## 改善箇所説明図

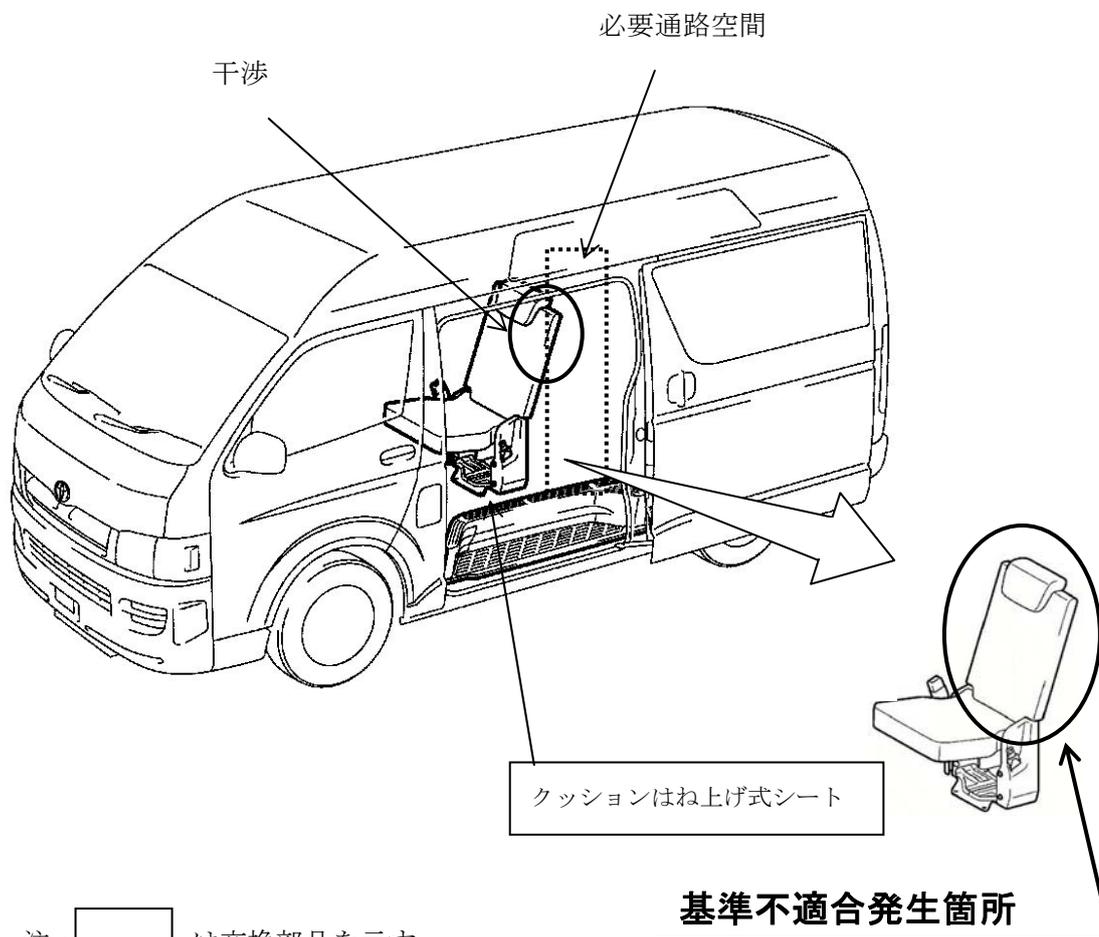
福祉車両で電動スライドドアを装着した事業用車両において、保安基準第23条第2項に定める通路要件である乗降口から座席へ通じるための必要空間が確保されていない。

全車両、後席第一列クッションはね上げ式シートを対策品と交換する。

識別：改善済車両にはクッションはね上げ式シートのシート取付部左内側に黄ペイントを塗布する。
